► **Nr. VO/2020/09582**
öffentlich

Neues Buddenbrookhaus

**Bericht an den Ausschuss
für Kultur und Denkmalpflege am 30.11.2020**

Das NEUE Buddenbrookhaus: Ergebnis Moderationsprozess zu denkmalrechtlichen Belangen zur Erstellung der EW-Bau

>Variante A

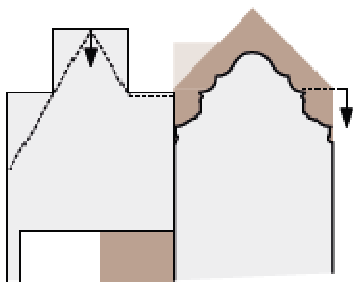
Variante A entspricht dem aktuellen Planungsstand der beauftragten Architekt:innen. Die Überhöhung der Dächer hinter Meng 4 und Meng 6 hebt sich in dieser Variante erkennbar von den historischen Fassaden ab.

Die Bauherrin und Nutzerin sehen den Appell der Stadtplanung, eine Balance zwischen Innen und Außen, zwischen Erzählung und Bauikone herzustellen, in der **Variante A** hinlänglich gewahrt. Eben dieser Einklang von kuratorischer Grundidee, szenographischem Konzept und architektonischer Umsetzung wird in **Variante C** verletzt oder nur noch durch drastische Einschnitte in der Ausstellung ermöglicht. Auf den Sonderausstellungs-/Veranstaltungsraum, wie in **Variante C** vorgeschlagen, kann nicht verzichtet werden, muss doch das Museum durch fortwährende reattraktivierende Maßnahmen sicherstellen, notwendige Einnahmen zu generieren. Auch als vitaler Lern- und Vermittlungsort ist das Museum ergänzend zur Dauerausstellung auf gleichsam aktuelle wie innovative Ausstellungs- und Veranstaltungsformate angewiesen, will es seiner Rolle im gesellschaftlichen Diskurs gerecht werden. Optional zum Verzicht auf den Sonderausstellungs-/Veranstaltungsraum müsste in **Variante C** die Ausstellungserzählung inhaltlich deutlich verringert werden, was kaum möglich erscheint und, aus Sicht der Szenographen, insbesondere die Ausstellungsmodule in der Meng 4 beträfe, ausgerechnet die Bereiche mit dem stärksten Gegenwartsbezug und folglich mit dem größten Identifikationspotential für die Besucher:innen.

Das bisherige und im Planungswettbewerb kommunizierte Raumprogramm sowie kuratorische Narrativ bedingen in ihrer Umsetzung einen erhöhten Dachaufbau, der sich hinter den Fassaden der Meng 6 und Meng 4 abzeichnen wird. Der Wert des UNESCO-Welterbes wird dadurch nicht geschmälert, zumal sich das Buddenbrookhaus nicht in der definierten Kernzone der Welterbestätte befindet und höchstens irrtümlich zum Motiv des Welterbes Lübecker Altstadt avanciert ist. Auch zeigen die Darstellungen und Perspektiven der Architekt:innen, dass die Dachkubatur der **Variante A** nur aus bestimmten Punkten überhaupt im Stadtbild sichtbar ist. Gerade aus der mehrheitlich eingenommenen Position der Besucher:innen, direkt vor dem Museum stehend, die Fassade fotografierend, sprich: aus der Froschperspektive, hält sich das weit nach hinten geneigte Dach zurück:
